**Betreff : 20232371-GC-ENGIN - Ergänzende Erklärungen zum Antwortschreiben des „Ministère de l’Environnement du Climat et de la Biodiversité“ vom 04.03.2025 mit der Referenznummer: 104120**

1. Stellungnahme ITM ESA/EIE/2023-623/165/157 vom 12.11.2024

## 2. Stellungnahme der Administration de l'environnement (AEV) vom 11.11.2024

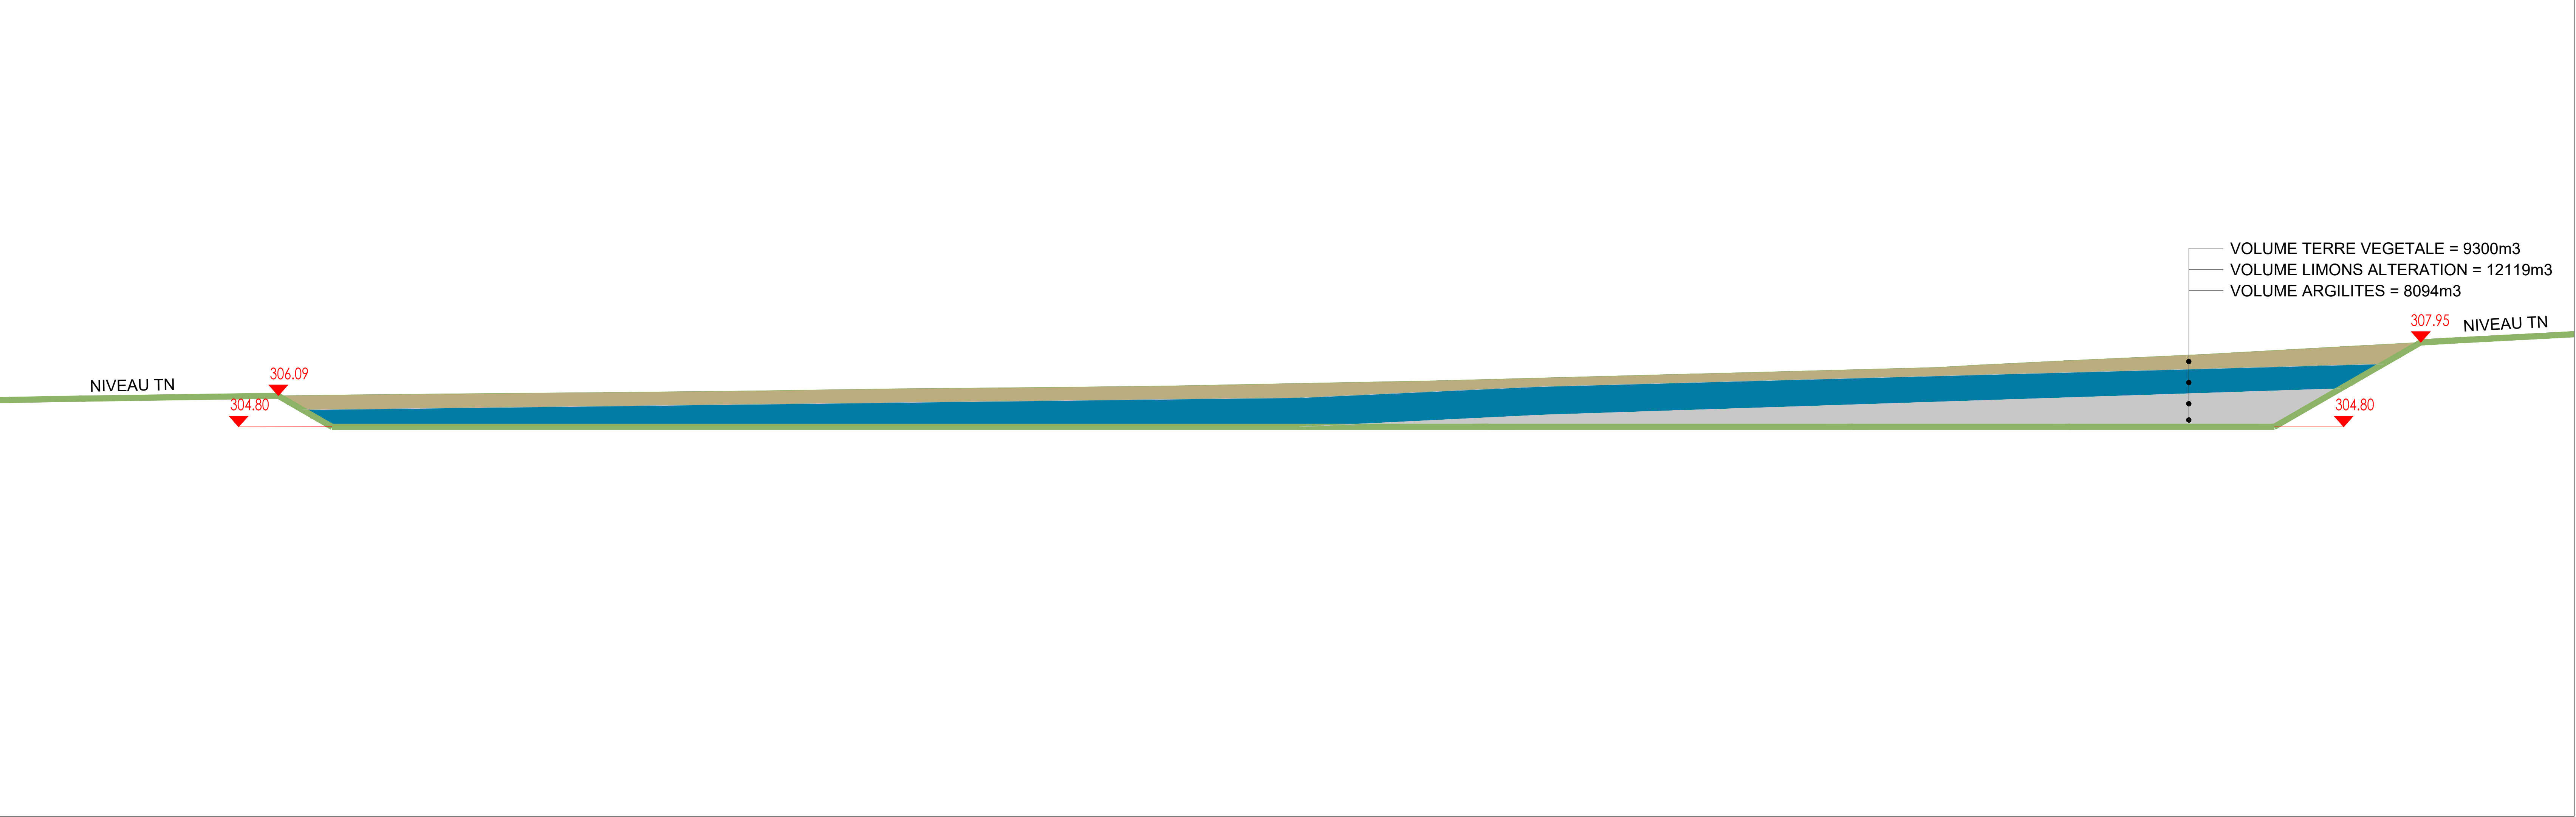
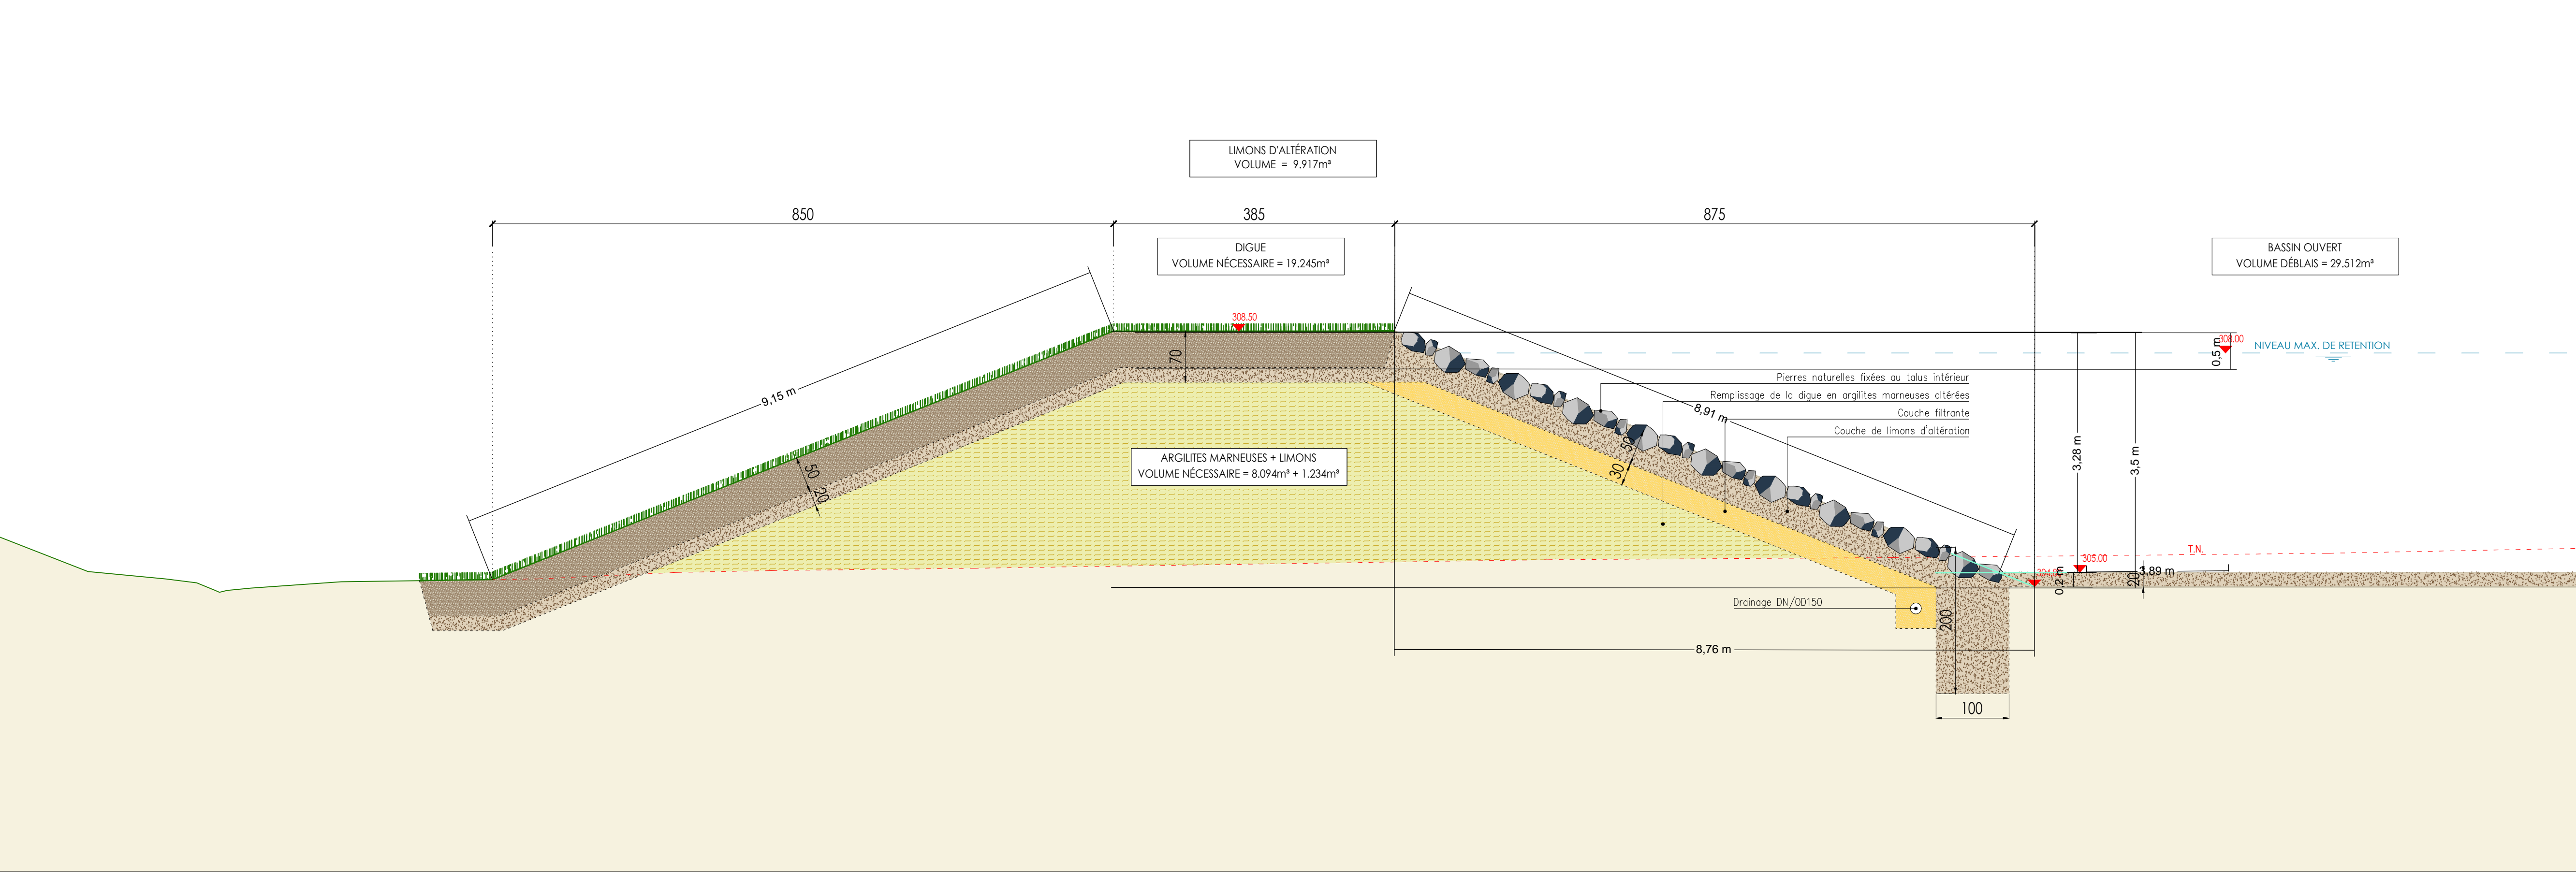
« Les recommandations du bureau d’études « Géoconseils » sont réalisées sur base d’un bassin de rétention avec une hauteur d’eau d’environ 3 m. Or, dans le document avec la référence N° 20181548-GC-GEO du 20 novembre 2018 intitulé « Bassin réserve d’irrigation Limpach – Etude Géologique et Géotechnique », il est indiqué que le bassin de rétention dispose d’une hauteur d’eau de 2,5m. Les documents et les annexes doivent refléter la réalité et être cohérent entre eux. »

*„Die Empfehlungen des Ingenieurbüros „Geoconseils“ basieren auf einem Rückhaltebecken mit einem Wasserstand von etwa 3 m. Im Gegensatz dazu wird im Dokument mit der Referenznummer „20181548-GC-GEO“ vom 20. November 2018 mit dem Titel „Rückhaltebecken zur Bewässerung Limpach – Geologische und geotechnische Studie“ angegeben, dass das Rückhaltebecken über eine Wasserhöhe von 2,5 m verfügt. Die Dokumente und ihre Anhänge müssen die Realität widerspiegeln und untereinander kohärent sein.“*

Der geotechnische Bericht diente neben weiteren Studien als Grundlage zur Planung, die im Laufe der Zeit angepasst wurde (vgl. Plan 20181548V\_LP\_HA001 H vom 12.05.2022 mit den zugehörigen Schnitten auf den Plänen 20181548V\_LP\_HA015 vom 12.05.2022 und 20181548V\_LP\_HA016 vom 20.06.2022 im Anhang).

Der letzte Planungsstand, der uns zur Verfügung steht, sieht die Beckensohle auf einer Höhe von 305,00 mNN und einen Einstau bei einer Höhe von 308,00 mNN vor. Daher müssen für die Berechnung der Dammstabilität, die neuen Planungswasserstände angesetzt werden. An dieser Stelle können die beiden Bericht nicht kohärent sein. Beide Dokumente sind als eigenständige Dokumente zu betrachten. Die Änderungen der Höhenlage der Beckensohle und des Wasserstands beeinflussen die geotechnische Untersuchung jedoch nicht.
